OGGETTO: [ID_VIP: 8109]. Progetto di un impianto fotovoltaico con sistema di accumulo integrato con impianto olivicolo della potenza complessiva di 46,0782 MWp – denominato “Cerro” (di seguito il “Progetto” o “Impianto”).

**Riscontro al parere tecnico-istruttorio della
Soprintendenza Speciale PNRR n. 6180 del 21-04-2203**

Il presente documento esamina il parere del Ministro della Cultura – Soprintendenza speciale per il PNRR No. 00006180-P del 21/04/2023 e riporta alcune precisazioni e controdeduzioni allo stesso.

Figura 1 – estratto dell'elaborato MBFAF96_Elaborato_Grafico_R.3.d_rev.1

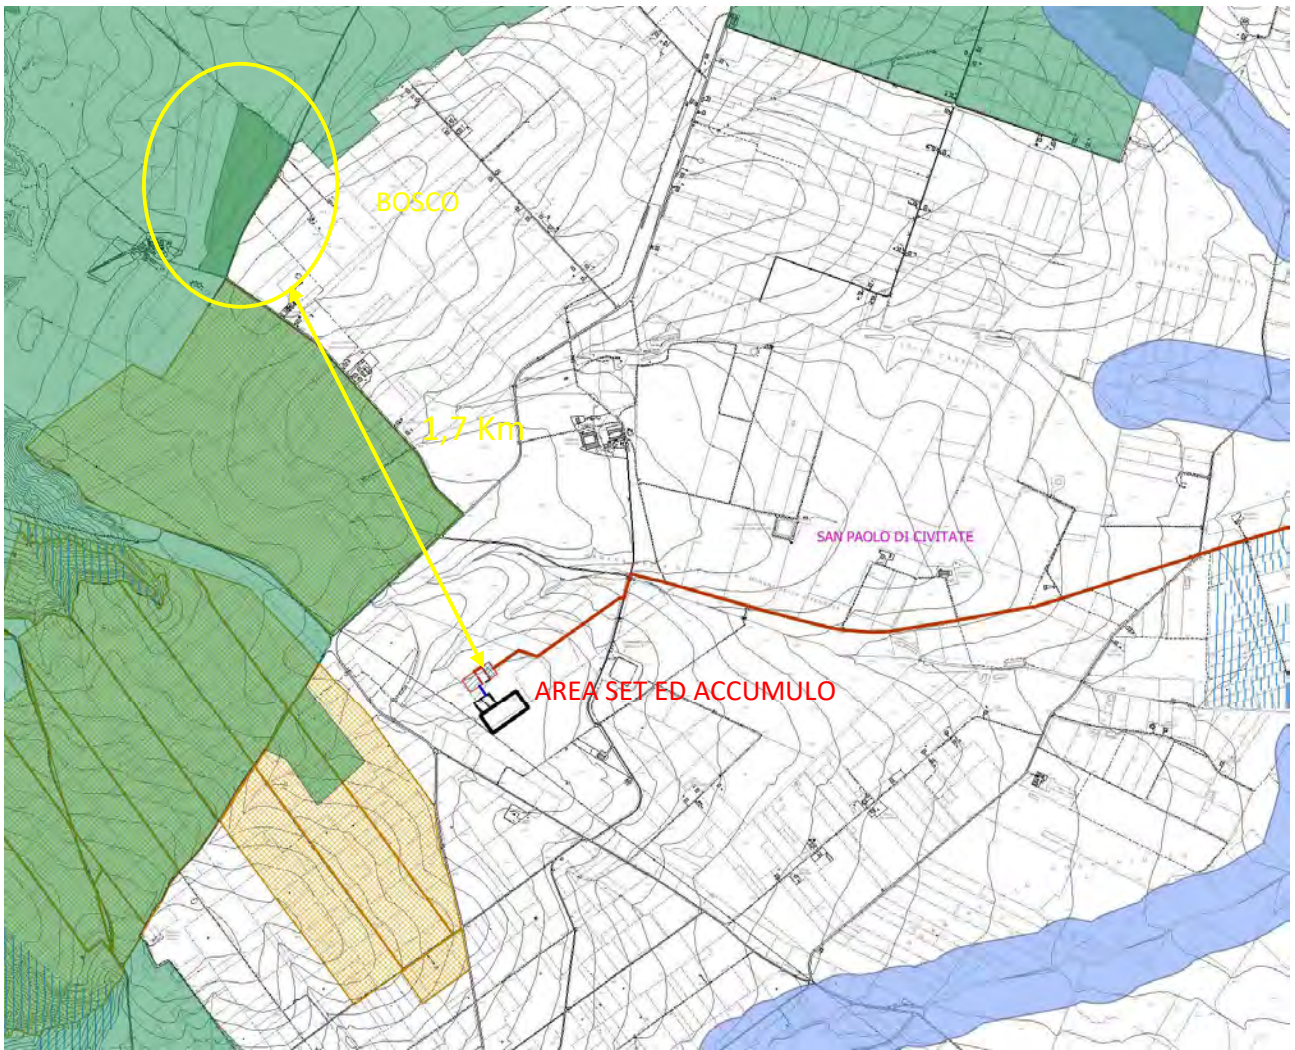
- prossimità dell'area di accumulo e SET a zona boscata in località tra Piani di Lauria e Pezze della Chiesa

3. Relativamente alle zone di cui all'art. 142 lettera g) del Codice si precisa che l'area interessata dalla stazione di condivisione, ove al suo interno è ubicata anche la centrale di accumulo elettrochimico, è stata ubicata in prossimità della costruenda stazione Terna, e che l'area è posta a circa 1,7 km dalla citata area boscata. La figura che segue mostra la sovrapposizione della carta dei vincoli con le opere in progetto con indicata la distanza dall'area boscata.

Figura 2 – estratto dell'elaborato MBFAF96_Elaborato_Grafico_R.3.d_rev.1

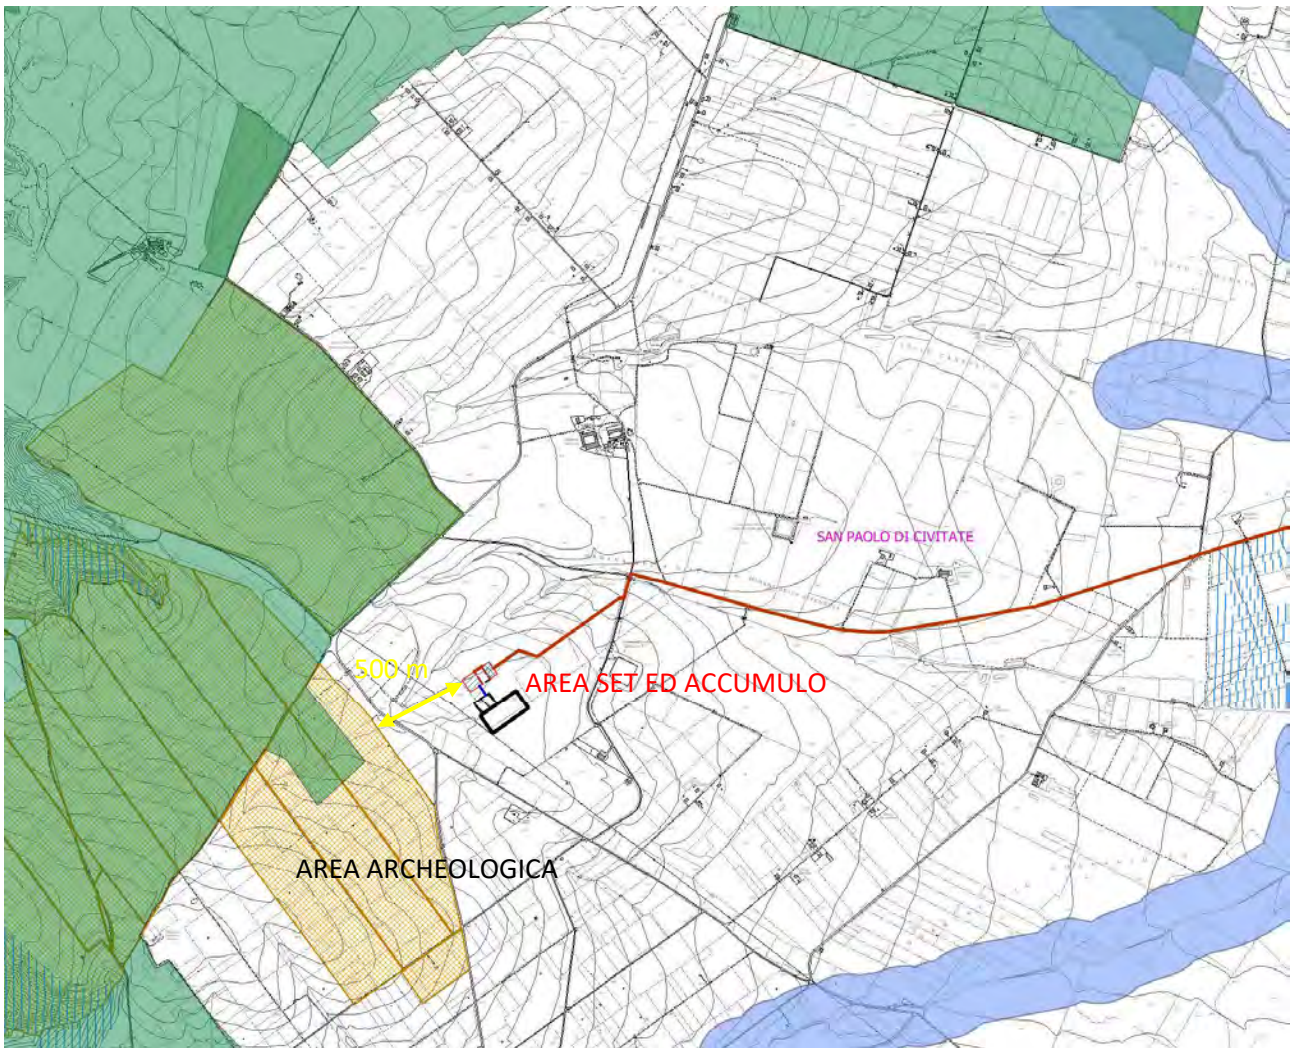
- prossimità dell'area di accumulo e SET a zona archeologica in località tra Piani di Lauria e Pezze della Chiesa

4. In riferimento all'area archeologica di cui all'art. 142 lettera m) si precisa che, per come mostrato nella figura che segue, la stessa è posta a circa 500 dell'area SET e Accumulo.

Per come già argomentato in precedenza, in riferimento all'area archeologica di cui all'art. 142 lettera m) si precisa che, per come mostrato nella fig.2, la stessa è posta a circa 500 dell'area SET e Accumulo.

Figura 4 – Area SE Terna con adiacente area SET ed Accumulo dell'impianto Mezzanelle. In giallo il percorso del cavo MT

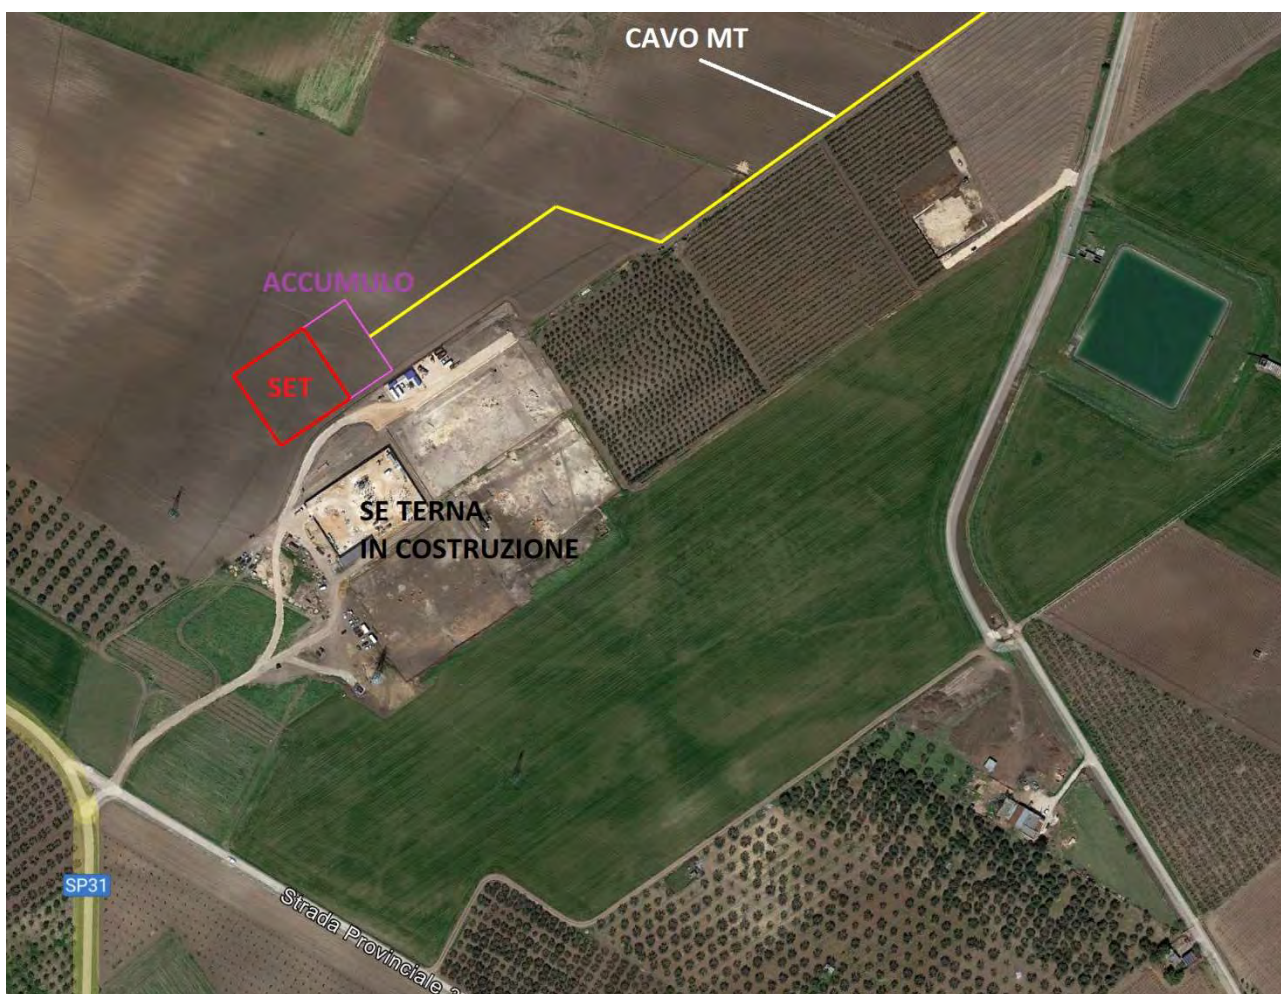
Inoltre è da tener presente, che la realizzazione della nuova stazione elettrica, quale parte integrante del progettato impianto, ricade nella fascia di rispetto di [500 m] dal tratturo L'Aquila Foggia (inteso quale bene tutelato ai sensi della parte II del D.Lgs. 42/2004 con D.M. 20/02/1981) e che tale area non è ricompresa tra quelle considerate idonee ai sensi dell'art. 20 del D.Lgs. 199/2021, così come introdotto dall'art. 6 v.l lett. a) del D.L. 50/2022 a modifica dell'art. 20 c.8 lett. c-quater) del D.Lgs. 199/2021.

In merito alla stazione di trasformazione, con annessa area di accumulo (storage), questa è ubicata in prossimità della futura stazione Terna di San Paolo 380/150 kV, già autorizzata ed **attualmente in corso di costruzione**, dove è prevista un'areale nella disponibilità della società per la realizzazione dello stallo condiviso e dell'area di sedime della centrale di accumulo prevista in progetto.

La figura che segue mostra l'area interessata dalla SE Terna (in fase di costruzione) e l'ubicazione della sottostazione e dell'adiacente area destinata alla centrale di accumulo elettrochimico.

È evidente quindi che l'ubicazione della nuova SET in prossimità della SE Terna, regolarmente autorizzata ed attualmente in corso di costruzione, è conseguente alle indicazioni per la connessione determinata dalla stessa Terna S.p.a. e quindi in un'area già interessata da opere di questa tipologia ritenendo quindi già superate le considerazioni in tema di compatibilità con il PPTR citate dal parere sull'argomento.
